⌚ Wichtiger Hinweis PT-32 Wärmebildkamera

Best.-Nr. 1409526

⌚ Important Note PT-32 Thermal imaging camera

Item no. 1409526

k) Menu DIS (ouverture image) EXISTANT

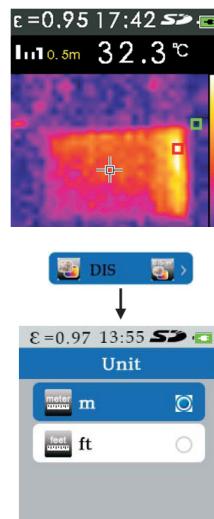
L'unité de la distance peut être indiquée en « ft » (pied) ou « m » (mètre). Pour définir et/ou modifier l'unité, effectuez les étapes suivantes :

1. Ouvrez le menu et naviguez vers l'élément de menu « DIST ». Ouvrez l'élément.
2. Choisissez l'unité souhaitée à l'aide des touches **▲** et **▼** et appuyez sur **Enter** pour confirmer la sélection.
3. Appuyez sur la touche jusqu'à ce que l'écran d'accueil s'affiche (mode de mesure). La distance réglée est indiquée dans le coin supérieur gauche de l'écran comme mentionné précédemment.
